PARC EOLIEN DE WARLUS

10. AVIS DE L'AUTORITE ENVIRONNEMENTALE

**DEMANDE D'AUTORISATION D'EXPLOITER UNE INSTALLATION CLASSÉE POUR
LA PROTECTION DE L'ENVIRONNEMENT PARC ÉOLIEN DE WARLUS SUR LA
COMMUNE DE WARLUS**

**AVIS DE L'AUTORITÉ ENVIRONNEMENTALE SUR L'ÉTUDE D'IMPACT ET
L'ÉTUDE DE DANGERS**

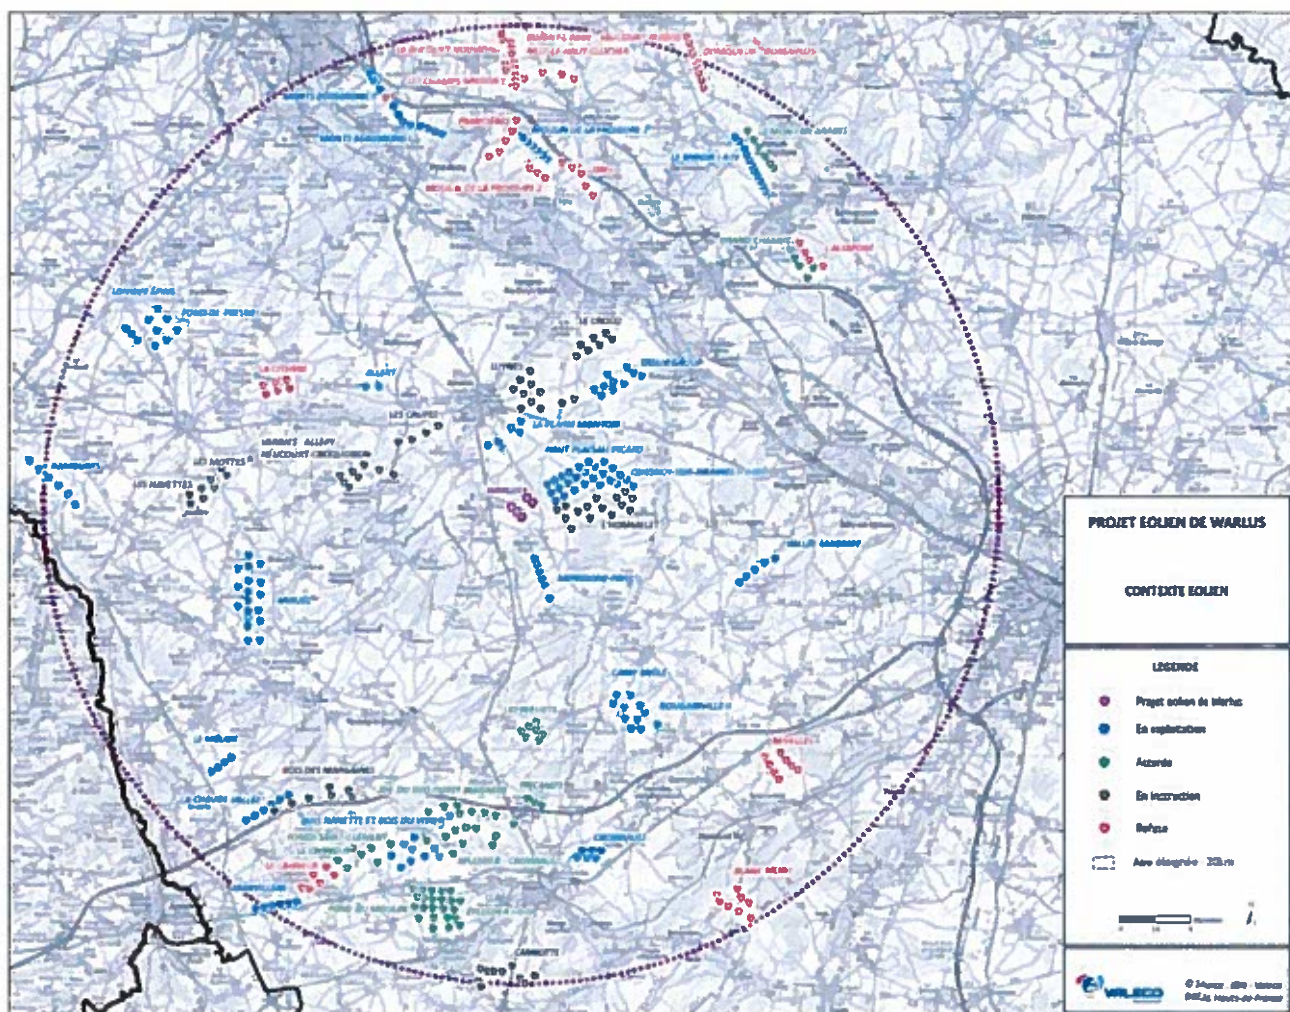
Les enjeux concernant le patrimoine et le paysage ont été analysés de manière satisfaisante. Une carte a été ajoutée qui présente les zones d'études avec les sensibilités paysagères (sites réglementés et monuments historiques).

Des photomontages supplémentaires concernant le cadre de vie et le patrimoine (monuments historiques), ainsi qu'une étude d'encerclement de 16 communes ont été ajoutés au dossier. Ces éléments sont satisfaisants.

Les études sur l'effet d'encerclement présente dans les compléments apportés au dossier montre que pour Tailly, Warlus, Riencourt, Quesnoy-sur-Airaines, Montagne-Fayel, Airaines, Allery, Belloy-Saint-Léonard, Camps-en-Amiénois, Fayel, Laleu et Longpré-les-Corps-Saints tous les seuils d'alerte sont atteints.

De plus, le parc de Warlus semble prolonger le parc éolien du Haut Plateau Picard 1, toutefois les machines sont bien éloignées de celui-ci. L'implantation montre une forme géométrique déconnectée et crée ainsi une nouvelle figure au lieu d'intégrer ou de prolonger une figure existante. De surcroît, il comble l'espace de respiration visuelle avec les autres projets.
